# 《追信：女川2・炉心損傷後の「耐圧強化ベント」》

<2021.6.12了 仙台原子力問題研究グループI>

【上・右図】2019. 10. 4 資料No. 02-NP-0022(改 76)：82 枚目。

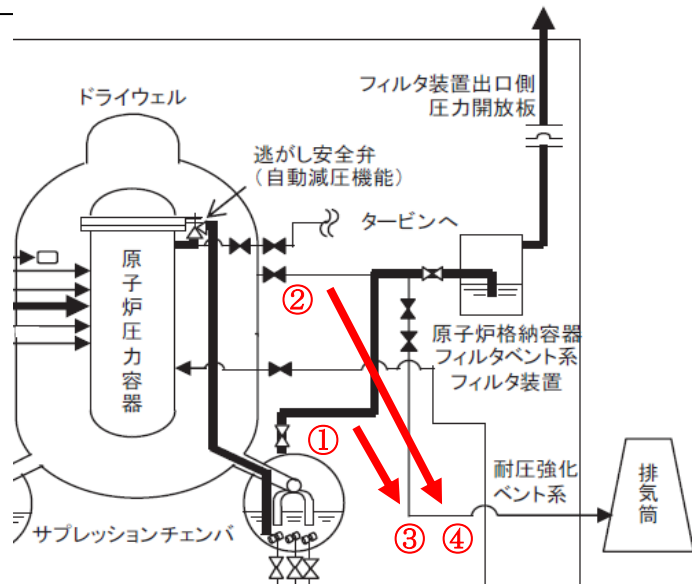
具体的な（炉心損傷前の）使用順は、①サプレッションチェンバからの（プール水

による除染後のガスの)「フィルタベント」、②ドライウエルからの(直接の)「フィルタベント」、③サプレッションチェンバからの「耐圧強化ベント」、④ドライウエルからの「耐圧強化ベント」、というものです

ただし、(優先使用する)「フィルタベント」の使用手順等については詳しく説明されている一方で、「耐圧強化ベント」操作の説明は(単純だから?)ほとんど見当たらず<同資料・ファイル 4-25 : 101~126 枚目等>、実際には、フィルタ装置手前の第二隔離弁(ベント準備で一度「開」?)を「閉」にし、その後に耐圧強化ベント系の2個の弁(既設隔離弁のベントガス漏洩対策用に止め弁1個新設<同資料・ファイル 4-25 : 367 枚目>)の「開」操作などが必要で【前頁図を参照】、それ以外に、「フィルタベント」の“想定外”の使用不能が判明した後、「炉心損傷なし」の確認と「排気筒底部での水素爆発防止」のため、格納容器内放射線量(格納容器雰囲気モニタリング系 CAMS で、設計基準事故の10倍のγ線<同資料・ファイル 4-25 : 387 枚目>)や格納容器内水素濃度の確認等が必要だと思われそうですが、その具体的手順は非公開で検証できません<2019.10.4 資料No.02-NP-0444(改0) : 14、20、30 枚目等>。
